－ 仕様変更について －

弊社、クラフト製品の裏面および内側の仕上げを変更いたしました。

[変更後] エイジング仕上げ（一部抜粋）

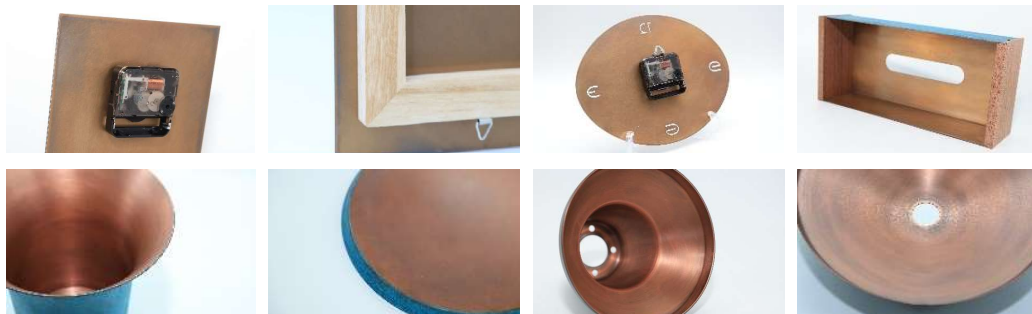
変更前：「素地磨き仕上げ/ウレタンクリアコーティング」 → **変更後：**「エイジング仕上げ「素地調整/発色磨き仕上げ/ワックス」

このエイジング仕上げは、銅素材が持つ経年変化で起こる美しさを反映するとともに、時間とともに創られる色の表情と深みを楽しめる仕様です。

- ・対象箇所は、職人の手作業による、特殊な酸化皮膜を施し磨いた、エイジング処理にて仕上げております。作業工程上の色、シミ、キズ、ムラなどの具合に個体差がございます。
- ・クリア塗装によるコーティングは行わず、ワックスのみで保護をしています。保存状態や季節によっても変化の具合は異なります。
- ・対象箇所に触れることで色が変わったり、シミが生じる可能性がございます。ディスプレイの際は、大切にお取り扱いいただきますようお願い申し上げます。
- ・シミ、汚れ等がどうしても気になる場合は、硬く絞った柔らかい布で水拭きし、乾拭き後、スコッチなどで優しく研磨を行ってください。また、メンテナンス方法や、銅素材の特性の紹介は弊社HP、SNS等で随時お知らせしてまいります。 [<https://www.mf-orii.co.jp/news/topics>]
- ・製品の発注および納品のタイミングにより、仕様が混在する場合がございます。予めご了承ください。
